## Numéro FAQ : 15-013

### Prescriptions de protection incendie AEAI, édition 2015

#### 15-15 / Distances de sécurité incendie, systèmes porteurs et compartiments coupe-feu

Thème : exigences de résistance au feu dans le cadre d'un concept partiel de protection incendie avec installation d'extinction

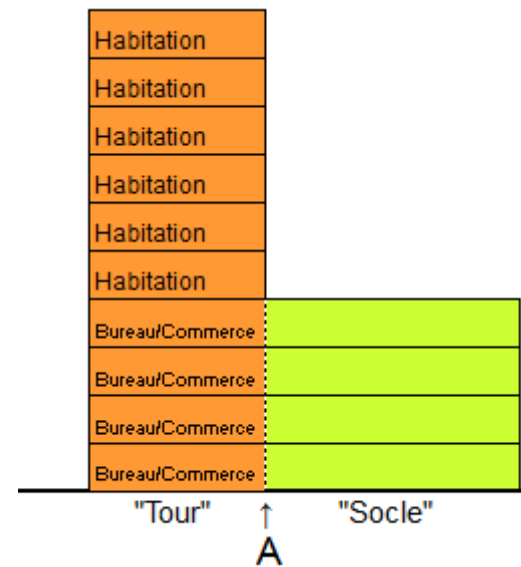
Quelles exigences de résistance au feu s'appliquent si certains secteurs du bâtiment peuvent être attribués à différentes catégories de hauteur de bâtiment ?

- Si, entre les secteurs « tour » et « socle » (dans le secteur de la ligne en pointillé A), le système porteur est découplé du point de vue de la statique et si le compartimentage coupe-feu est garanti à l'horizontale conformément aux exigences pour le secteur « tour », les résistances au feu selon chaque catégorie de hauteur de bâtiment (DPI 15-15, chiffre 3.7.1, tableaux 1 à 3) peuvent être appliquées.
- Si, entre les secteurs « tour » et « socle », le système porteur n'est pas découplé du point de vue de la statique et / ou si le compartimentage coupe-feu n'est pas garanti à l'horizontale, les exigences de résistance au feu selon la catégorie de hauteur de bâtiment « tour » (DPI 15-15, chiffre 3.7.1, tableaux 1 à 3) doivent être appliquées à tout le bâtiment.

Oui. L'interprétation des PPI 2015 pour les bâtiments avec des secteurs de différentes catégories de hauteur de bâtiment est correcte dans les deux cas.

Comme alternative, il est possible que l'ingénieur civil fournisse une preuve de stabilité. Il faut tenir compte des prescriptions selon la DPI 27-15 « Méthodes de preuves en protection incendie » (voir également la FAQ 15-005).
